(仮称) 白滝山ウインドファーム更新事業
環 境 影 響 評 価 方 法 書
補 足 説 明 資 料

白滝山ウインドファーム株式会社

風力部会 補足説明資料 目次

図 11(1) 取水位置等の位置図 (下関市)

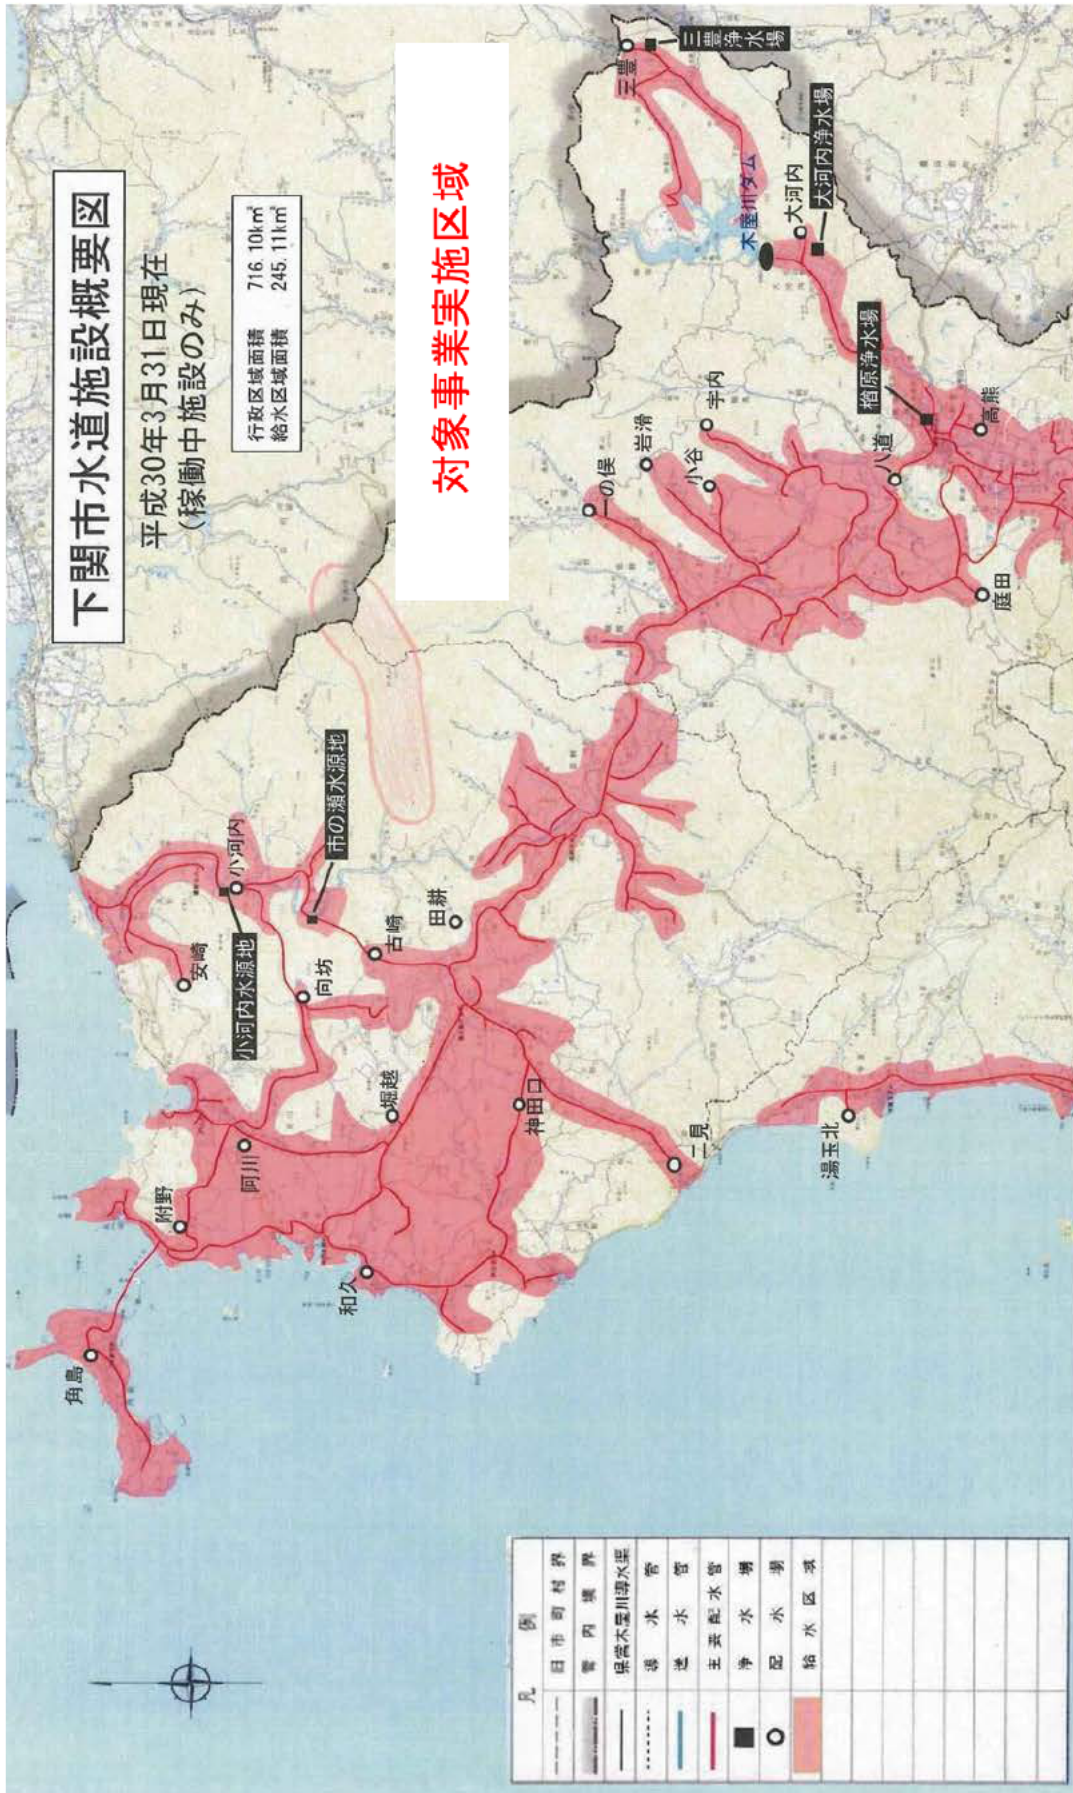
事業実施区域周辺でP103図3-2-3-1に示された浄水場以外に水源地(簡易水道や農業用水など)は存在しないのか、確認したい。

関係自治体から得た取水位置等の位置図を図11に示します。

また、長門農林水産事務所農村整備課に確認したところ、「阿惣ダムの水は、農業用水としてパイプラインで引いているものと、浄水場で浄水して機械・牛舎等の清掃水や家畜の飲み水として、使用しているものがある。また一部は、油谷上水道として飲料水として利用されている。」と聞いております。

図 12 建設機械の稼働における大気質（窒素酸化物、粉じん）予測地点

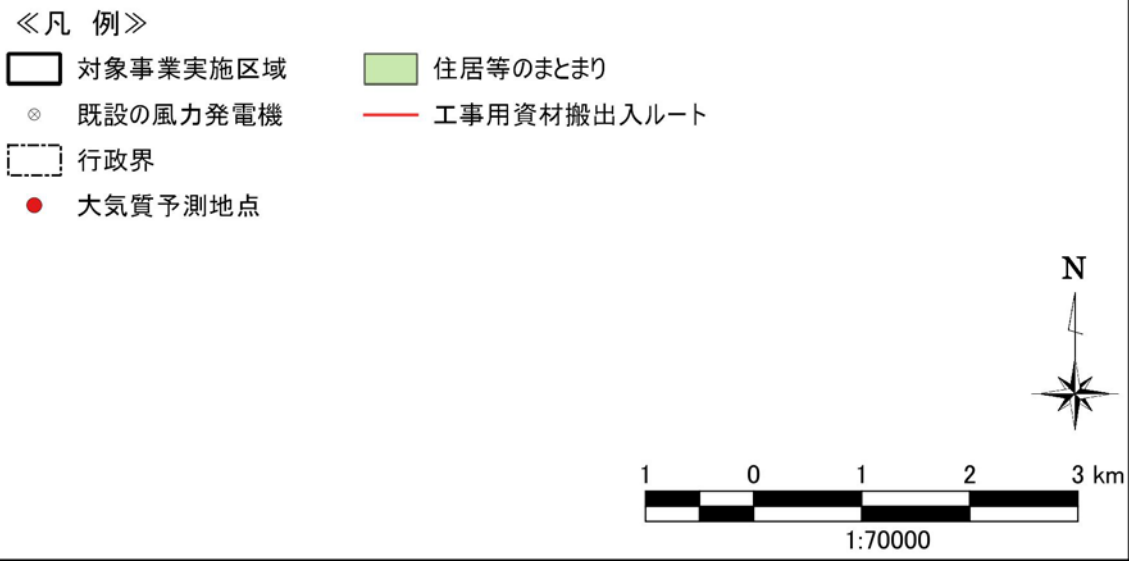
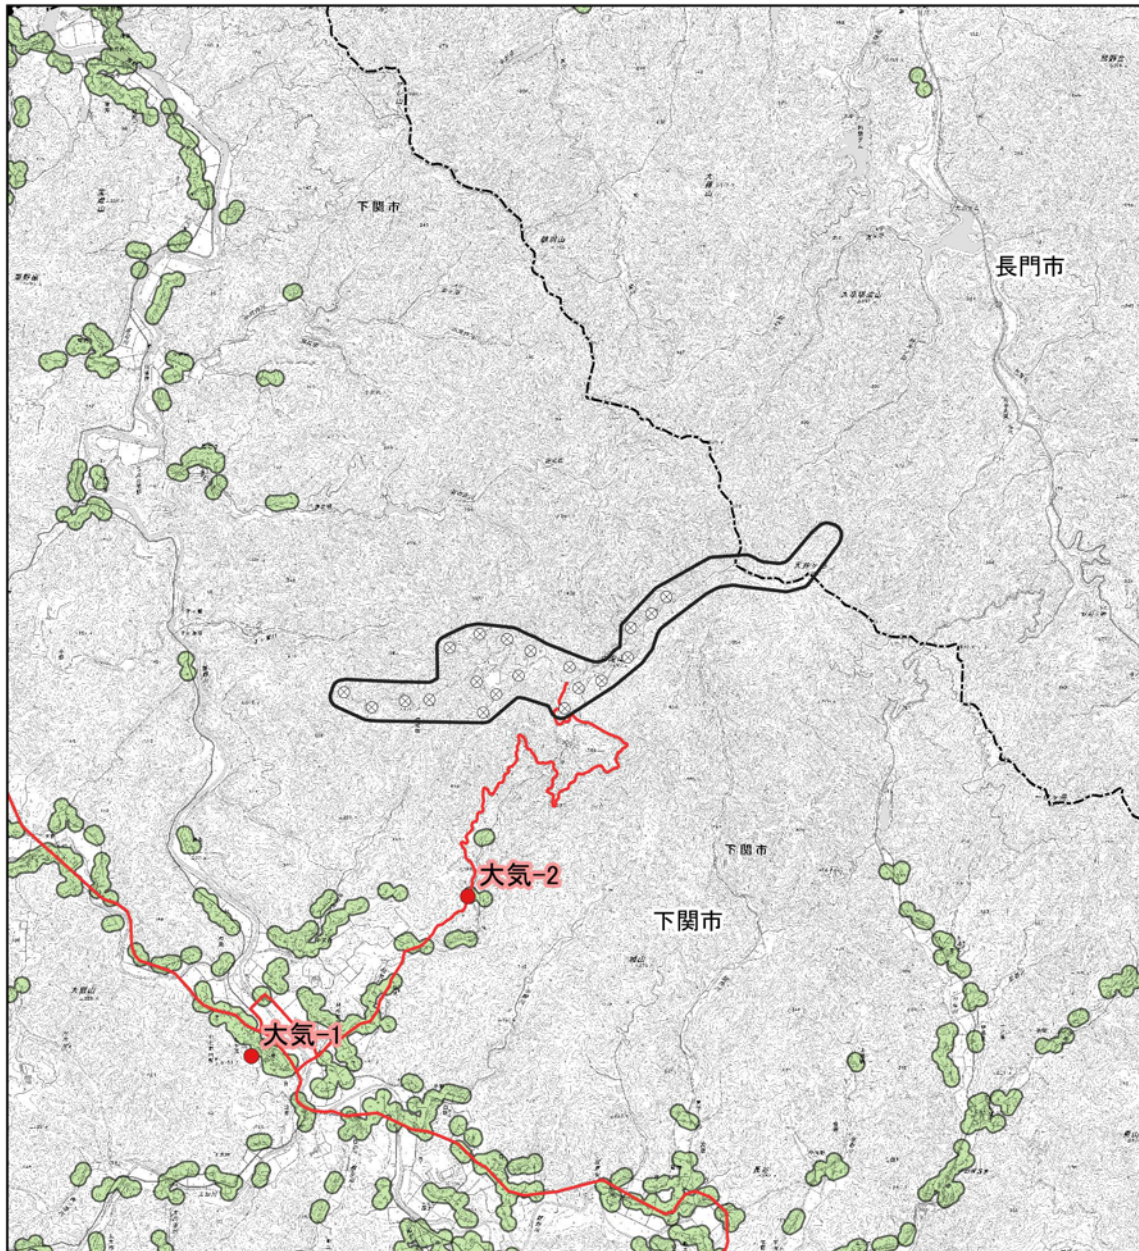
建設機械の稼働において、粉じん、NOxの予測地点が対象事業実施区域よりも3km離れた地点となっているが、予測地点を民家に近い地点でも評価いただきたい。

ご指摘を踏まえ、建設機械の稼働における粉じん、NOxの予測地点については、民家に近い地点でも予測を行います。建設機械の稼働における大気質の予測地点を図12に示します。

図 14 風況観測塔構造図

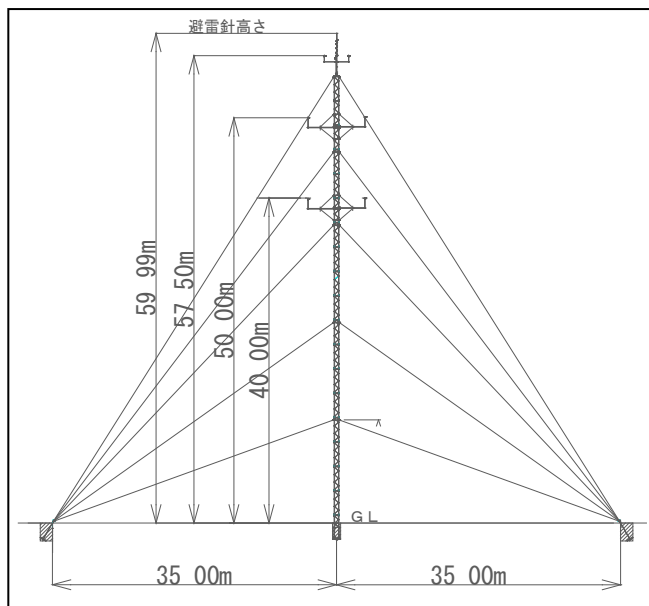
有効風速範囲を調査する風況調査位置と調査の方法を示してください（地図上の位置と観測地点の標高を含む）。

風況観測塔の位置を図 13 に、風況観測塔の構造図を図 14 に、写真を図 15 に示します。

風況観測塔は地上高 59.99m の支線式タワーに、地上高さ 40m、50m、55m、57m の箇所で風速、風向を計測しています。

図 17 大気質（窒素酸化物、粉じん等）調査地点

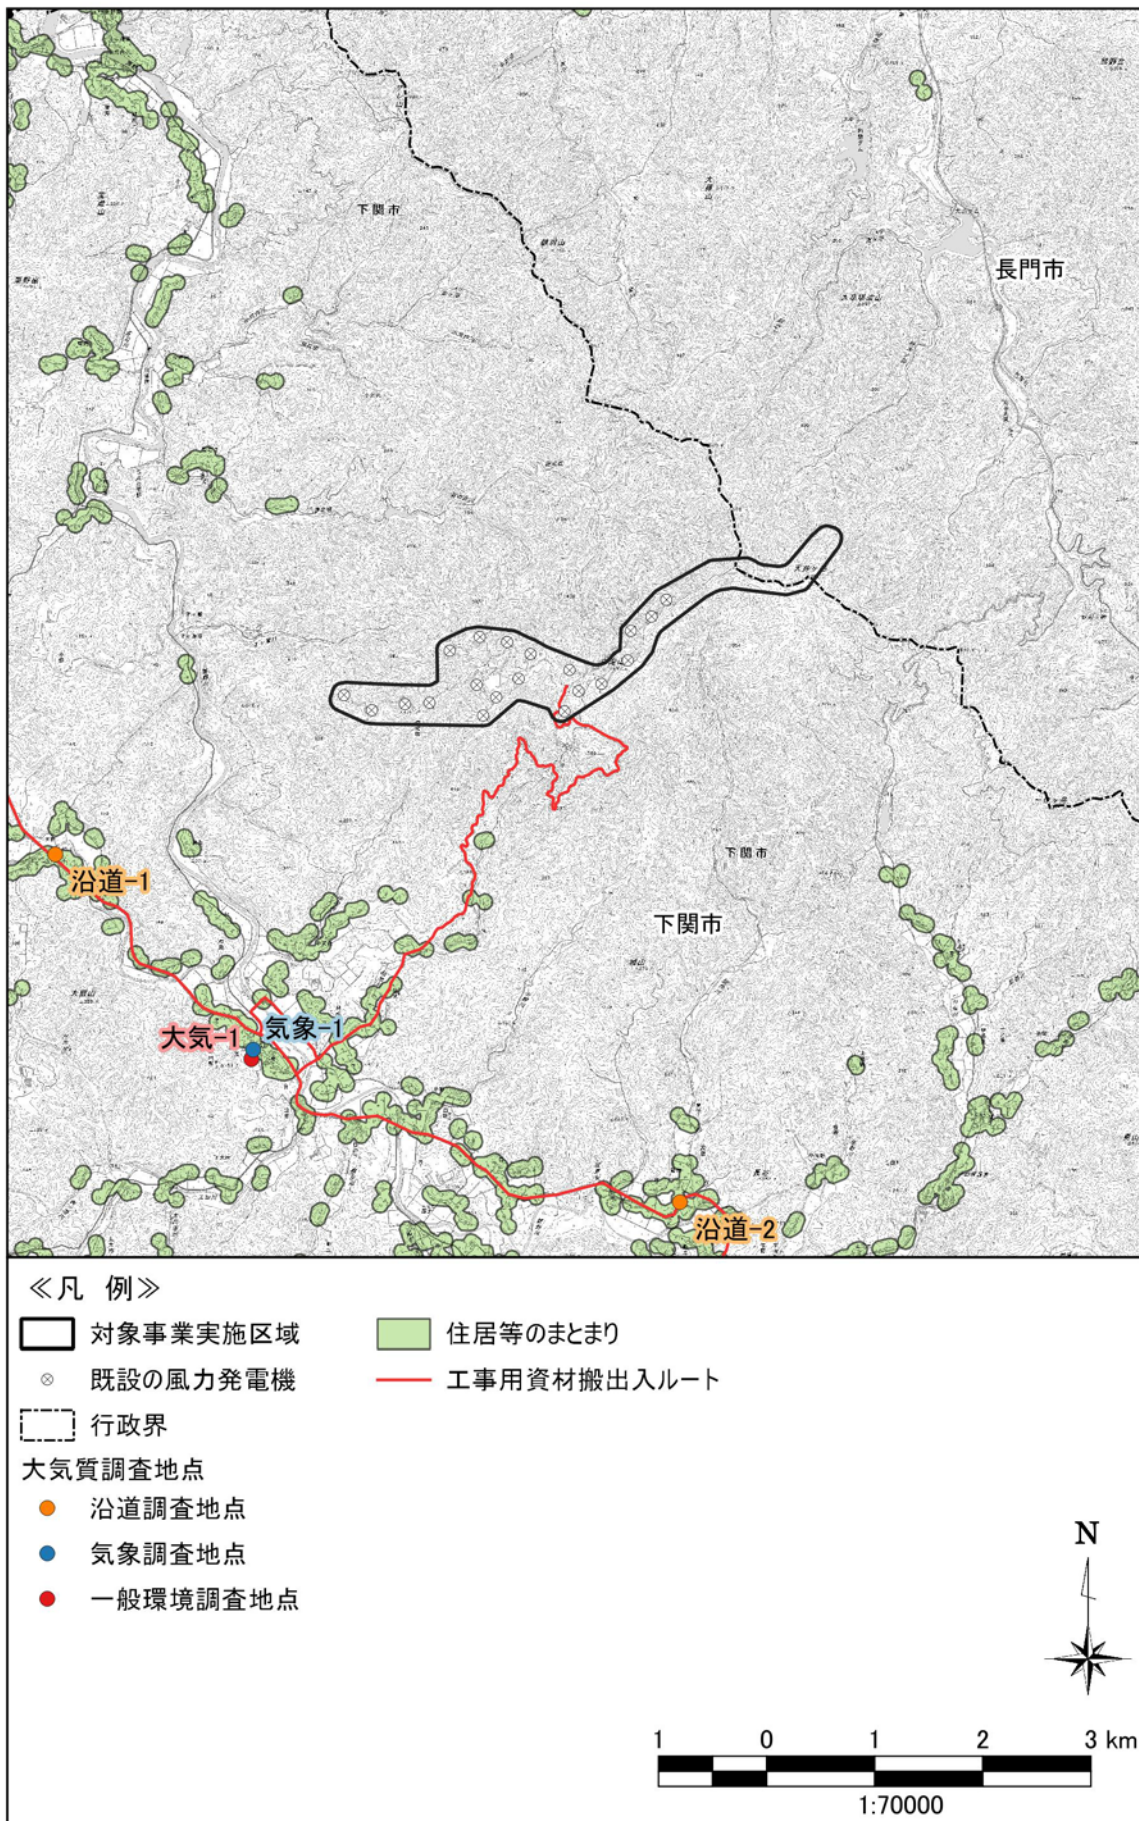
大気質、騒音及び超低周波音、振動の調査地点について、住宅、道路、測定場所の関係が分かる大縮尺の図（500分の1～2500分の1程度）は記載されているか。

調査地点と住宅、道路、測定場所の関係がわかる図面を大気質については図 17 及び図 18 に、騒音、超低周波音及び振動については図 19 及び図 20 に示します。

図 21(1) 騒音調査地点と風力発電機の可視領域図 (既設)

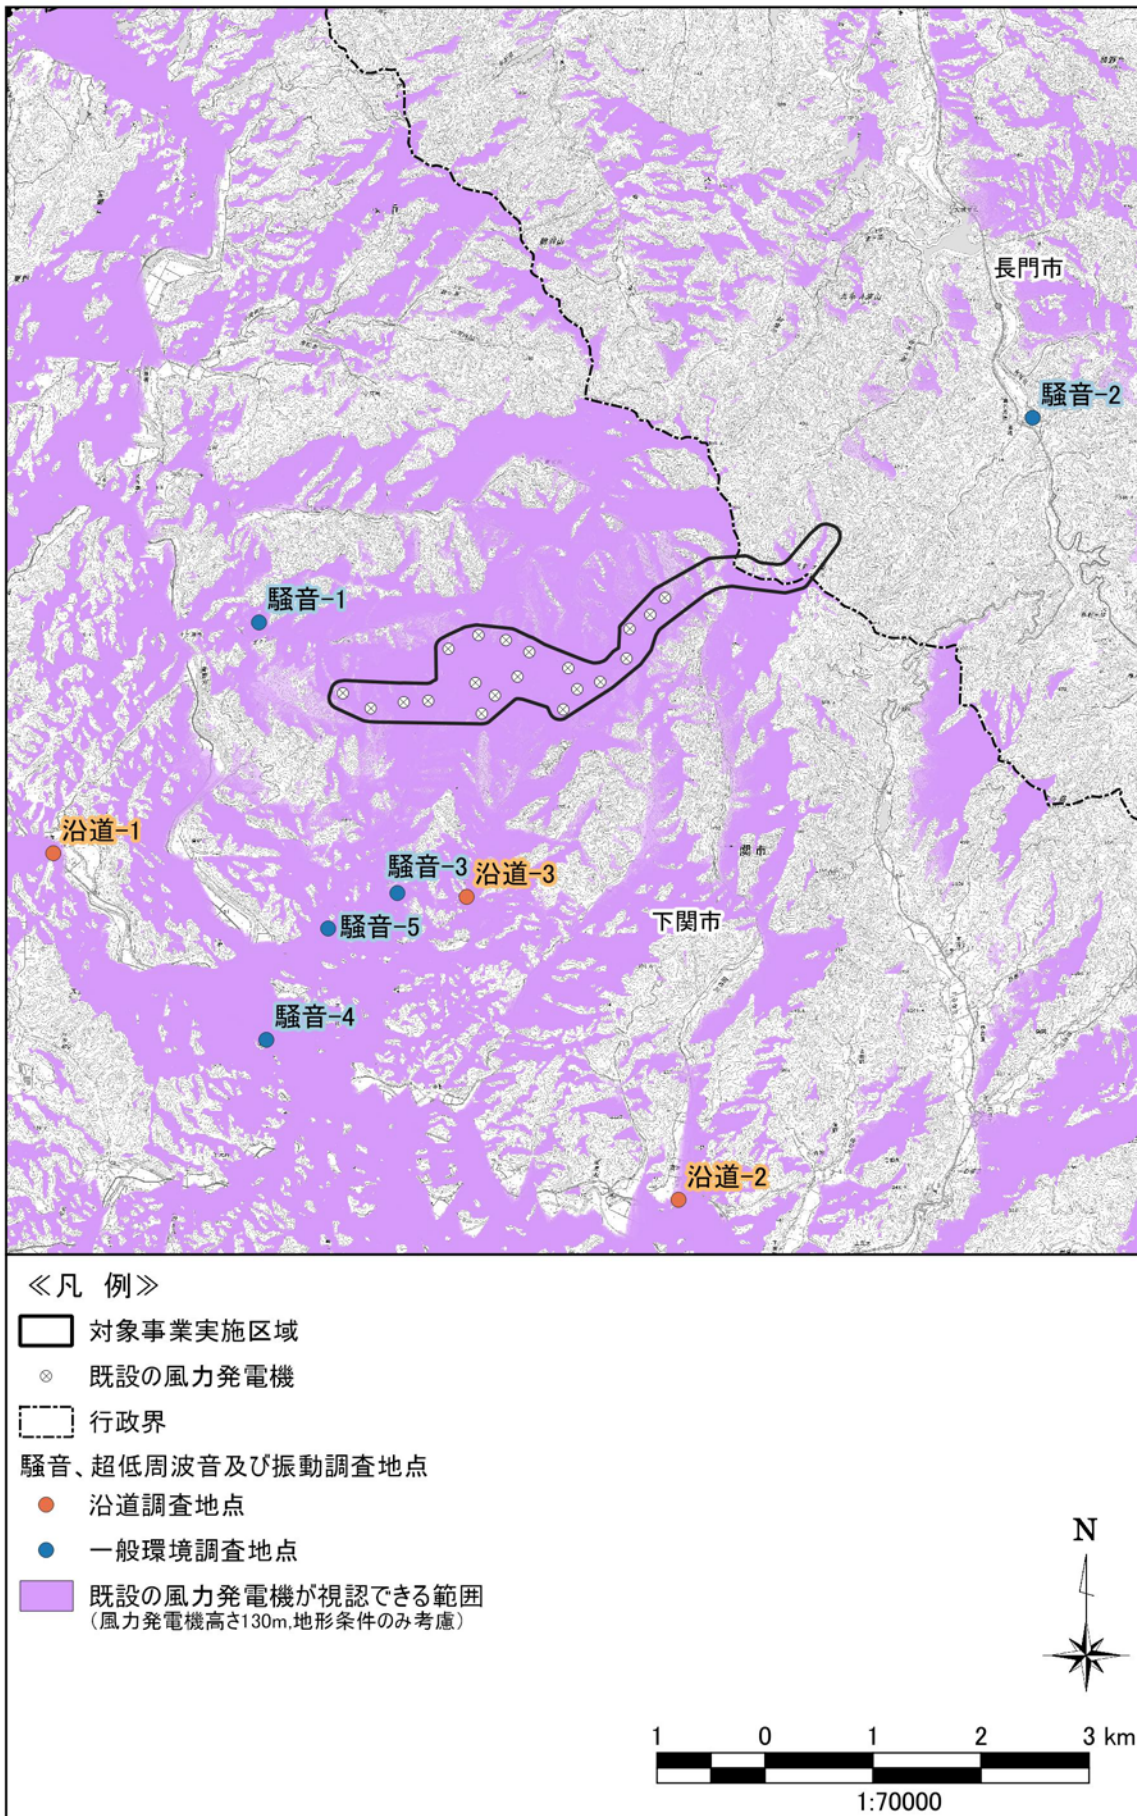
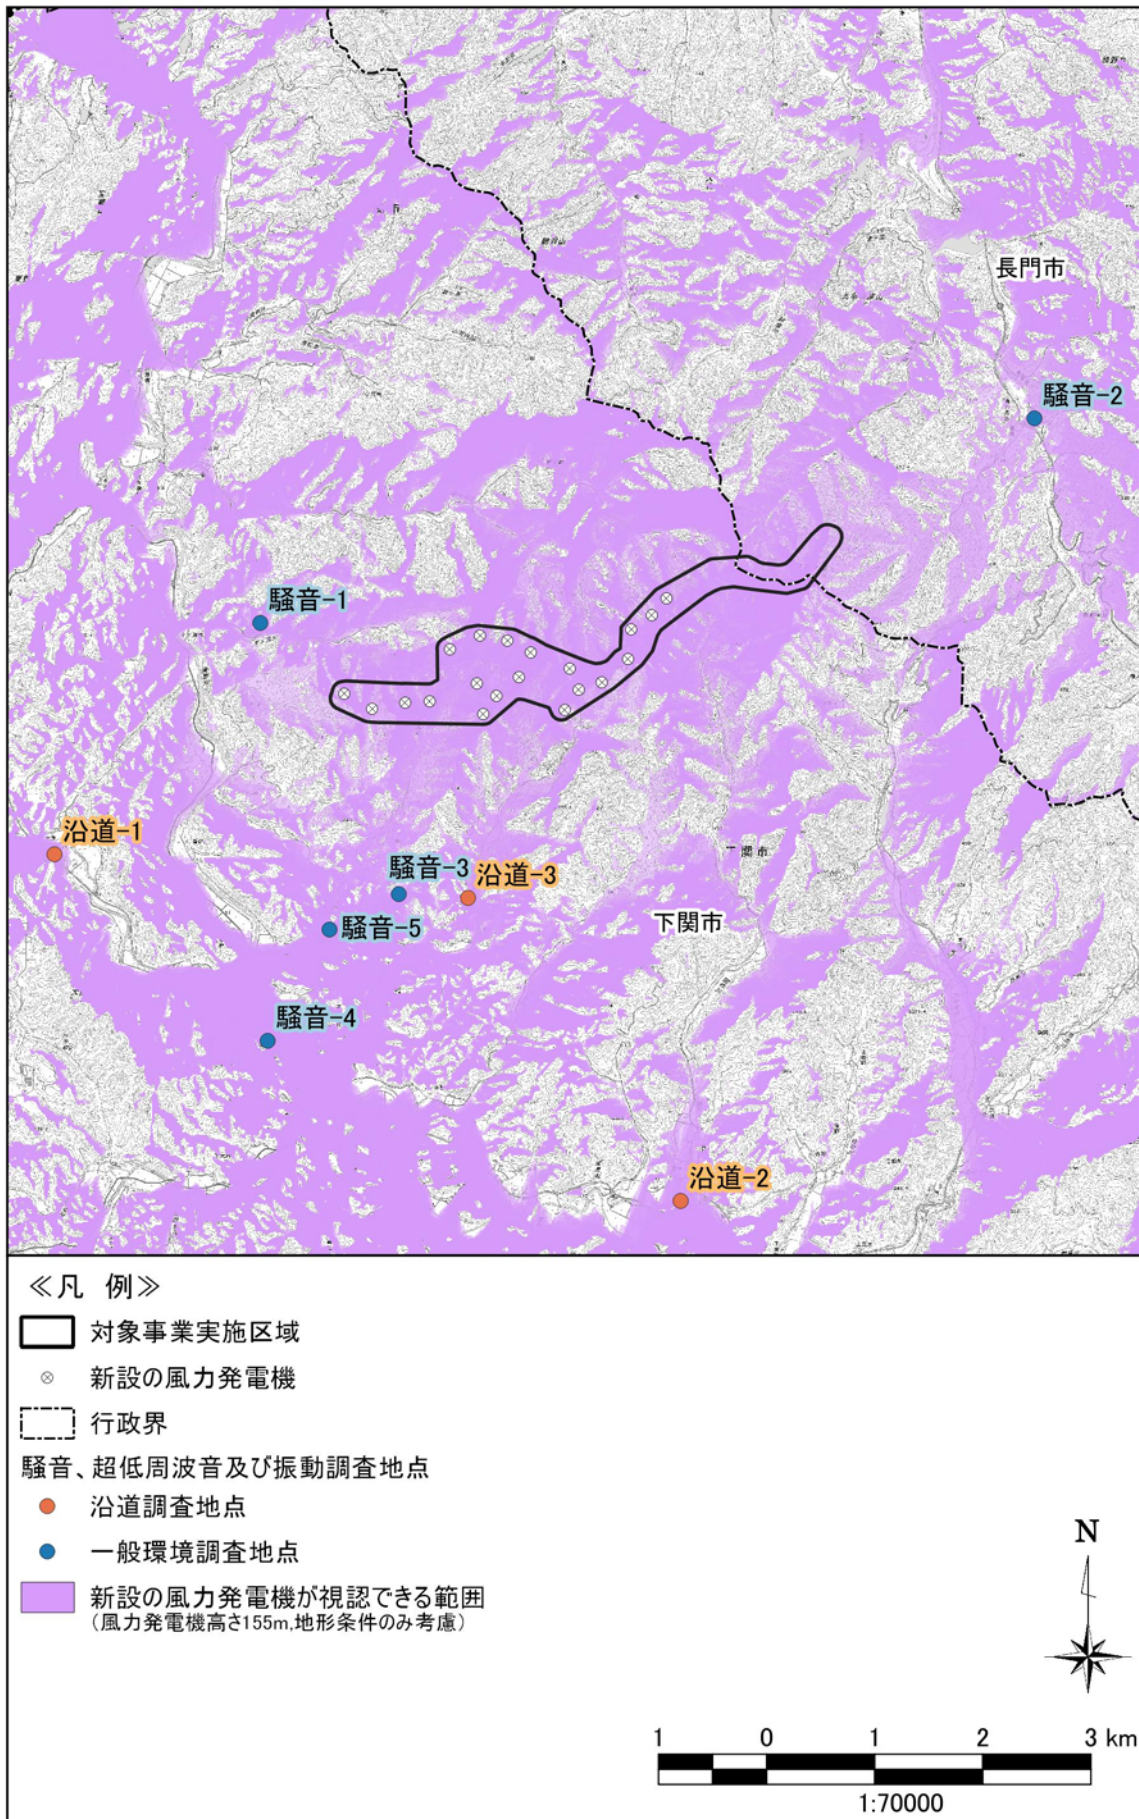
騒音の調査地点と可視領域の関係が把握できる図は記載されているか。

既設風車及び新設風車の可視領域図を図 21 に示します。

可視領域図は、風車の高さとし、地形条件のみ考慮し、風力発電機が視認できる範囲としました。

新設可視領域図は、風車の大きさが最大となる、155m の風車を 12 基設置した場合の可視領域を示しています。
